Modulo per la presentazione delle osservazioni per i piani/programmi/progetti sottoposti a procedimenti di valutazione ambientale di competenza statale

ID: Codice procedura (ID_VIP/ID_MATTM):10844

Impianto per la produzione di energia elettrica da fonte eolica, costituito da 6 aerogeneratori della potenza complessiva di 37,2 MW, un sistema di accumulo da 25 MW e relative opere connesse in località "Rempillo" nel comune di Pitigliano (GR).

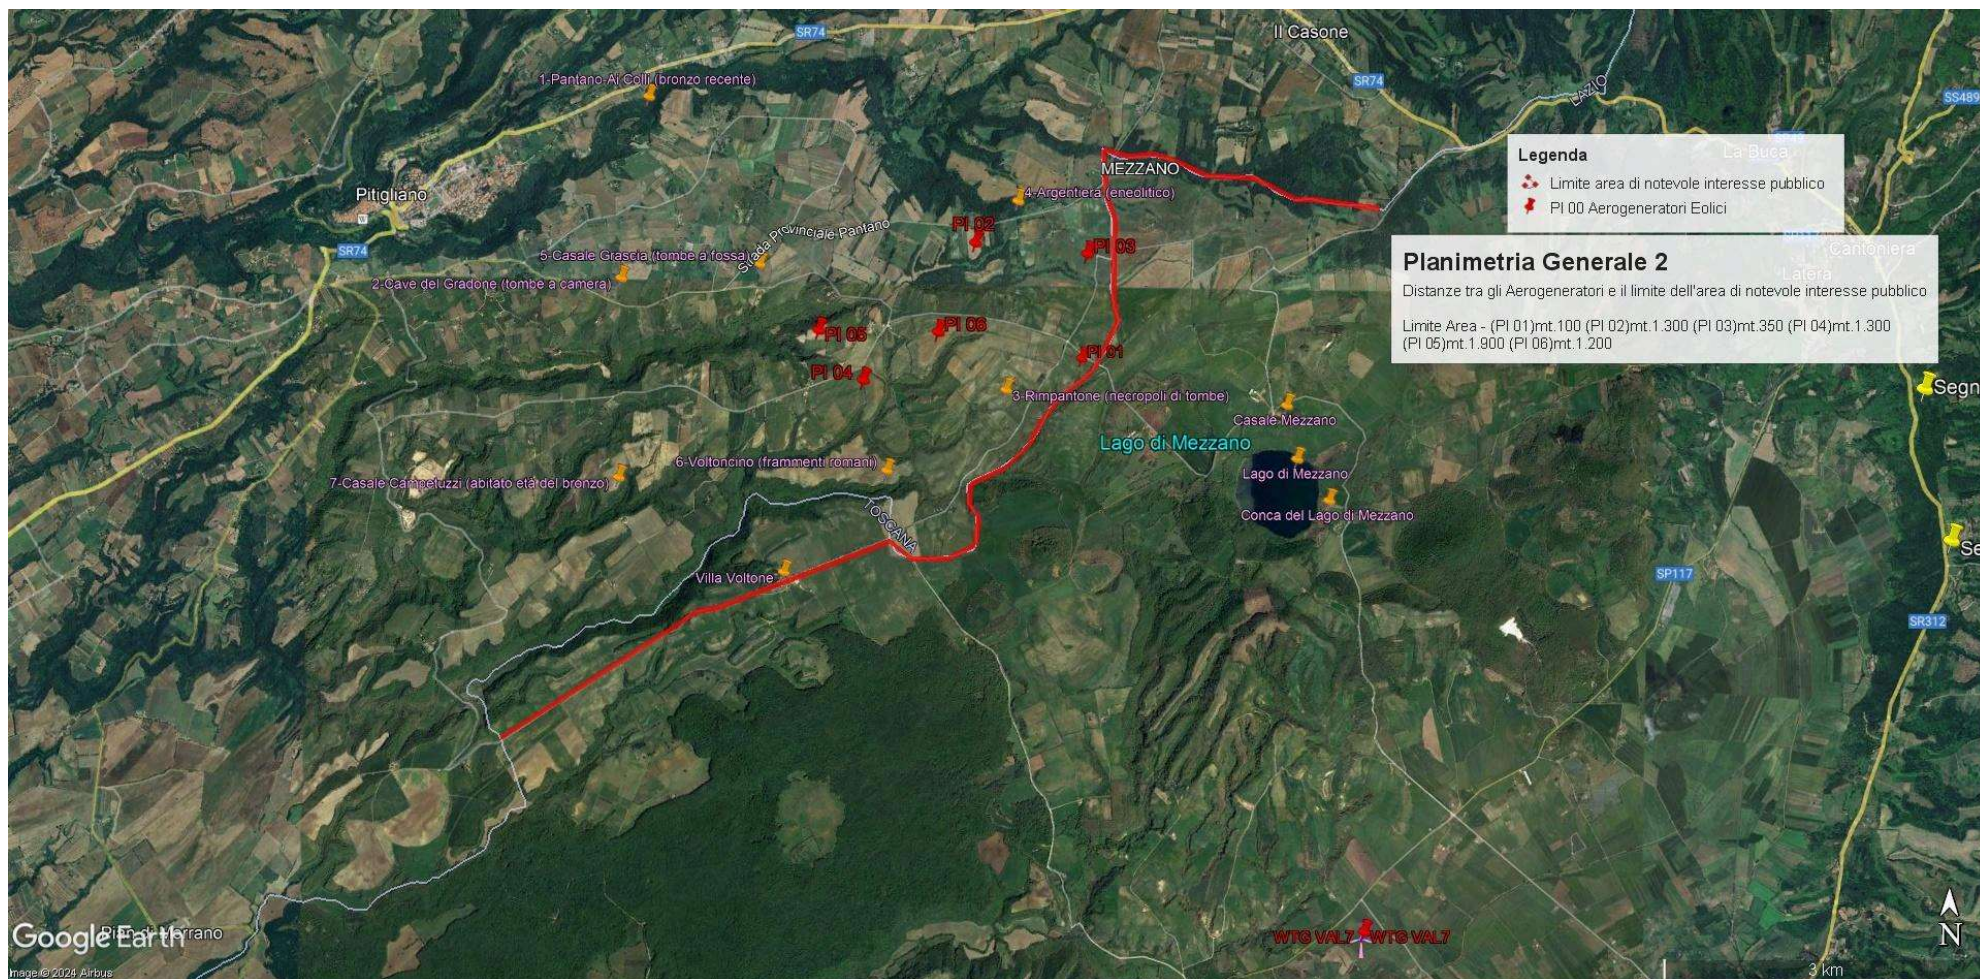
In sintesi, visti l'art. 20 comma 8 lettera c) quater del D.Lgs n 199/2021 e le Linee guida nazionali appena citate, considerato l'enorme impatto dell'impianto eolico industriale denominato “Rempillo” sulla zona paesaggistica di notevole interesse pubblico ben individuata nelle immagini n.1 e n. 2 e sui Beni Culturali evidenziati nell' immagine n. 3 dell'Allegato alle presenti Osservazioni, per la collocazione delle pale P04 e P05 direttamente all'interno del perimetro di un'area archeologica e per gli impatti anche sull'area intermedia e vasta dei pregiati territori laziali della Tuscia settentrionale e in particolare di quelli del pitiglianese ricco di emergenze agricole, naturalistiche, storiche e archeologiche del periodo etrusco ma non solo, si chiede che venga negata l'autorizzazione all' insediamento dell'impianto eolico denominato “Rempillo”.

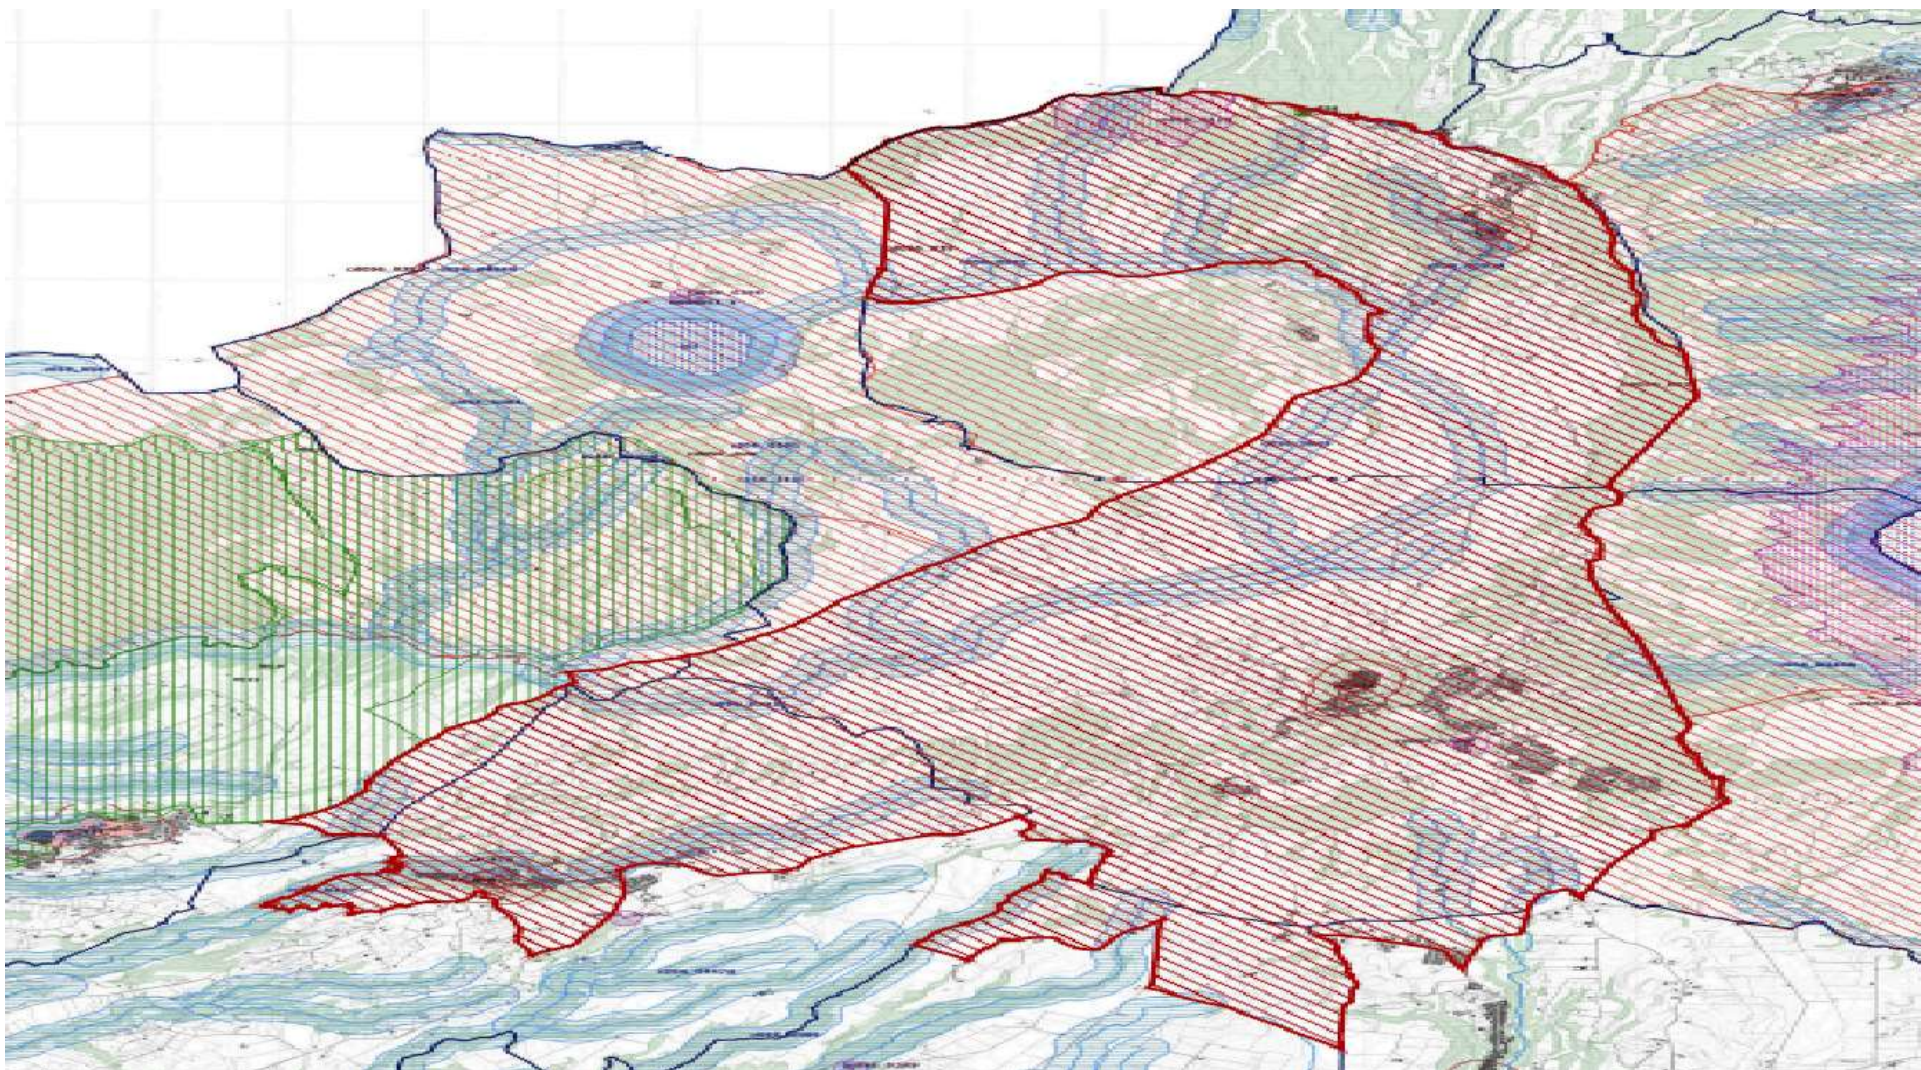
Alla luce del combinato disposto dal "vincolo sul patrimonio paesaggistico (artt. 136 e ss. e 142 del decreto legislativo n. 42/2004 e ss.mm.ii.) e sui beni culturali" (artt. 10 e ss. del decreto legislativo n. 42/2004 e ss.mm.ii.) e dal comma 8 lettera c-quarter del D.Lgs 191/2021 e ss.mm.ii si evince che, ad oggi, le aree in cui sono previsti gli insediamenti dei sei aerogeneratori dell'impianto eolico denominato "Rempillo" non sono idonee perché ricadono tutte all'interno della fascia di rispetto dei **beni paesaggistici di notevole interesse pubblico denominati "Conca del Lago di Mezzano e territorio circostante" (D.M. 22.05.1976)** comprendente anche il **vincolo "Selva del Lamone" (D.M. 22.05.1984)** tutelati **dall'art. 136 del Codice del Beni Culturali e del Paesaggio** e in particolare un aerogeneratori (P01) è a 100 metri dal primo vincolo citato e gli altri cinque compresi in una distanza massima tra 1 km e 2 km (vedi immagine n. 1 dell'ALLEGATO). Nella fascia di rispetto dei 3 km anche la porzione di vincolo rappresentato dalla Selva del Lamone che gode di altre importanti tutele in quanto Riserva Naturale regionale (L. 394/91 e L.R. 29/97), Zona di Protezione speciale (ZPS) insieme ai Monti di Castro collegati tra loro da una Zona di Conservazione Speciale (ZSC), il sistema fluviale Fiume Fiora-Olpeta. La Selva del Lamone oltre il vincolo paesaggistico di notevole interesse pubblico che la rende area non idonea all'installazione degli impianti FER anche nelle sue fasce di rispetto dei 3 km, gode di un'altra tutela che ne rivela l'importanza di area di importanza internazionale per l'avifauna IBA (012) che viene collegata all'altra IBA (099) Lago di Bolsena attraverso la ZPS Caldera di Latera e la ZSC Lago di Mezzano che insieme sono compresi nel vincolo paesaggistico "Conca Lago di Mezzano..." e verranno uniti dal nuovo vincolo paesaggistico "*Ambito paesaggistico, geologico e geomorfologico dell'orlo della caldera di Latera e delle sue pendici interessate dai centri eruttivi periferici*" (si veda a riguardo la proposta pubblicata sul sito del MIC in data 09/08/2023 e

l'immagine n. 2 dell' ALLEGATO) all'area di notevole interesse pubblico "Conca del lago di

Bolsena” (D.M. 24.10.1960). Praticamente una vasta zona che per interesse paesaggistico e naturalistico oltre che storico, archeologico e identitario rappresenta un unicum nel panorama nazionale.

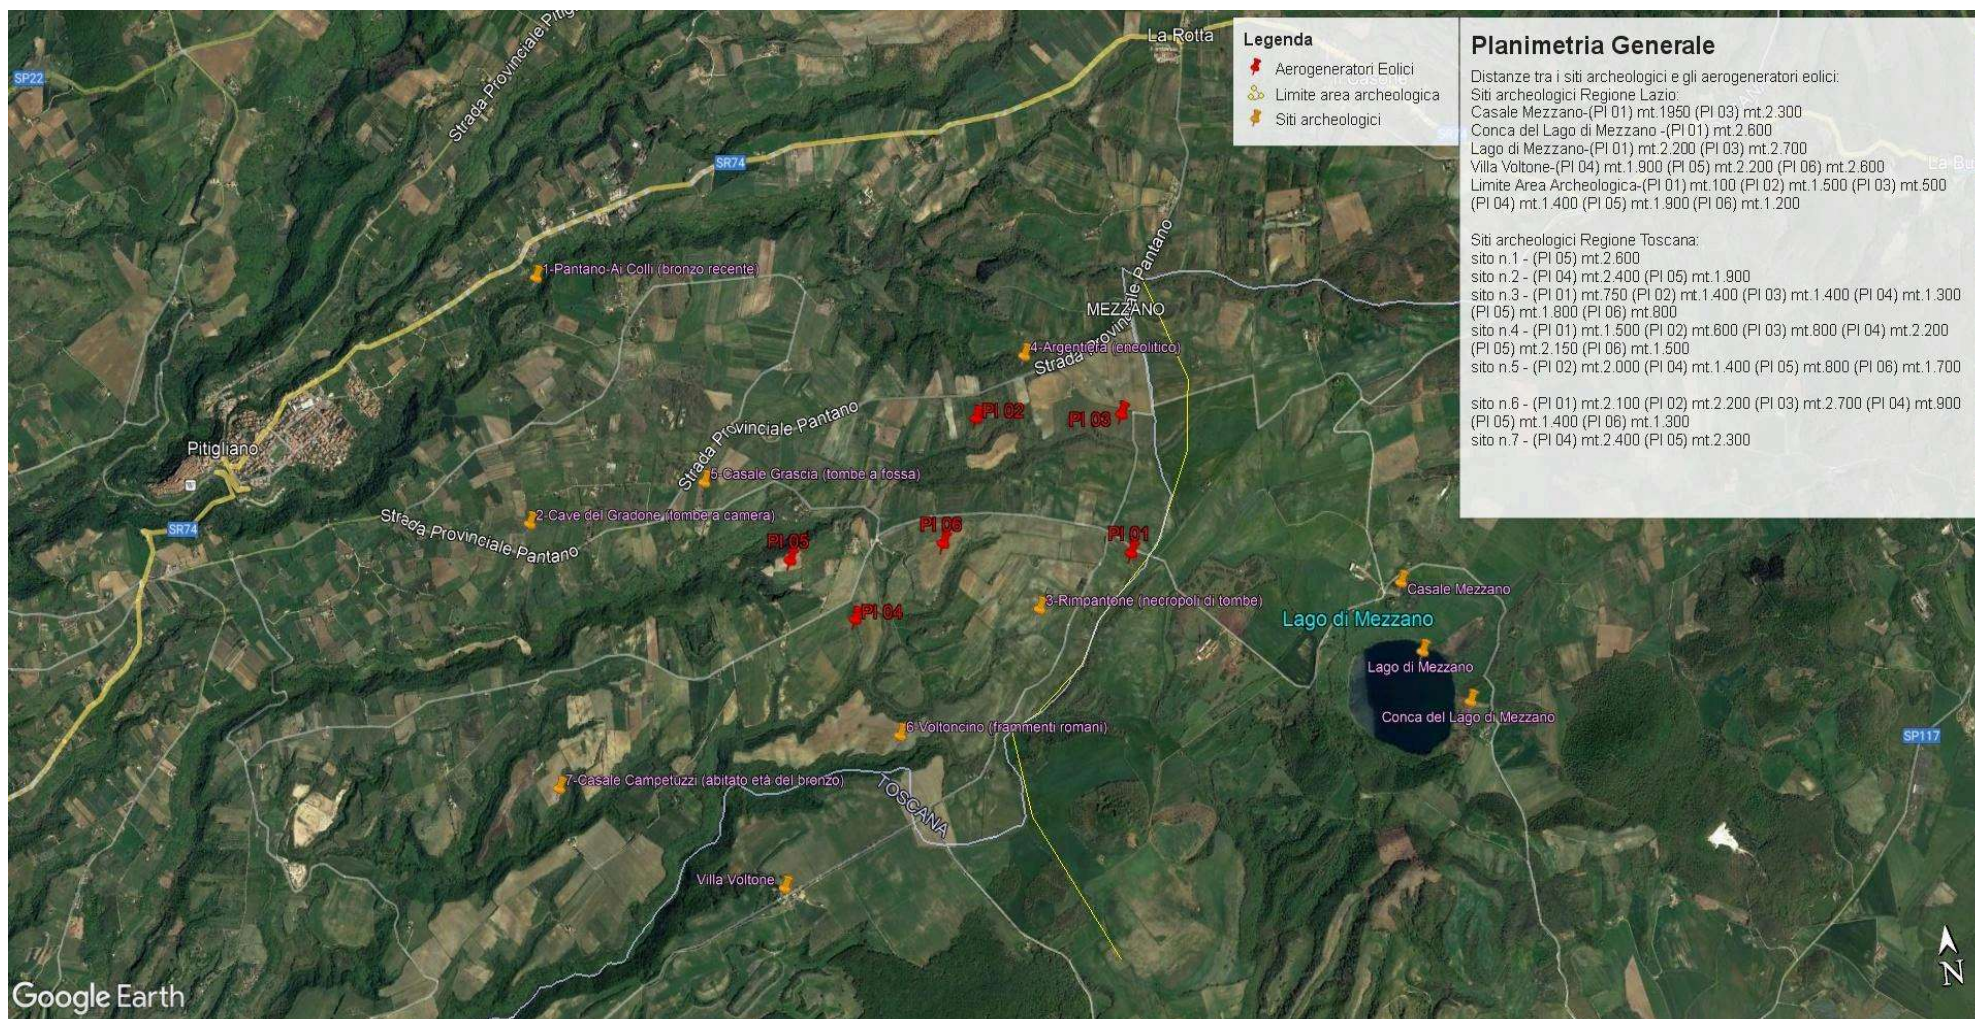
Inoltre, la zona in cui insisterebbe l'impianto eolico industriale Rempillo è compresa nelle fasce di rispetto di 3 km di diversi beni archeologici tutelati dalla parte II del Codice dei Beni Culturali (vedi Allegato, immagine n. 3). Inoltre le pale P04 e P05 ricadono all'interno di un'area archeologica che la Proponente vorrebbe cancellare per il semplice fatto che non è riportata nel documento regionale ma nel documento provinciale come meglio dettagliato nell'Osservazione n. 5. Alla luce di quanto documentato appare chiaro quindi che la collocazione dell'impianto non ha tenuto conto alcuno dei vincoli dell'area nella quale è stato progettato e l'inserimento dell'impianto eolico nel paesaggio e sul territorio non è corretto (Allegato IV delle Linee guida nazionali di cui al D.M dello Sviluppo economico del 10.09.2010).

Immagine n. 4 Situazione di saturazione da impianti FER nella provincia di Viterbo. Non sono riportati gli impianti fotovoltaici e agrivoltaici che hanno inciso per buona parte nel cumulo di impianti FER per superare già nel 2023 gli obiettivi del PNIEC assegnati alla Regione Lazio per il 20230.

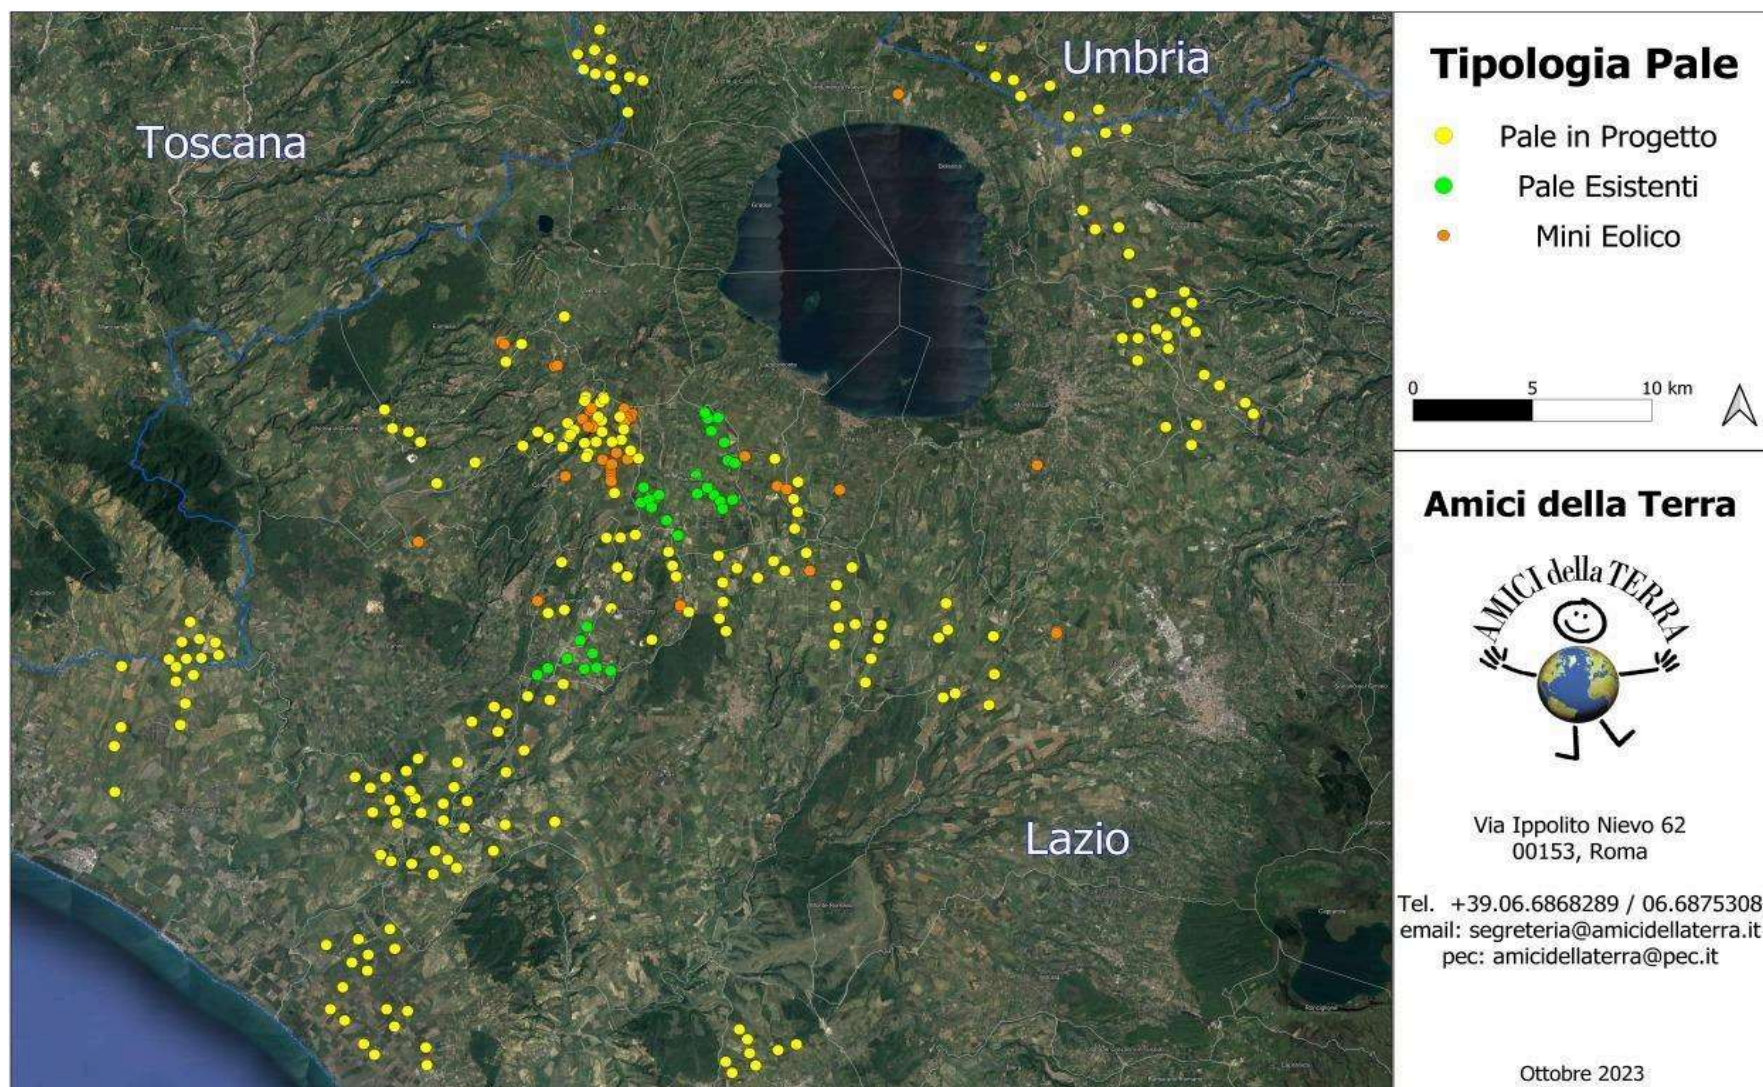
nn. 1 e 2 e crea anche degli impatti negativi anche sui beni naturalistici come verrà dettagliato nell'Osservazione n. 4. Inoltre andrebbe a sommarsi al già enorme cumulo di impianti eolici e fotovoltaici e geotermici che già creano una elevata criticità ambientale nella provincia di Viterbo e interferiscono anche con il territorio toscano come si può vedere dalle immagini nn. 4 e 5 dell'Allegato n. 1.
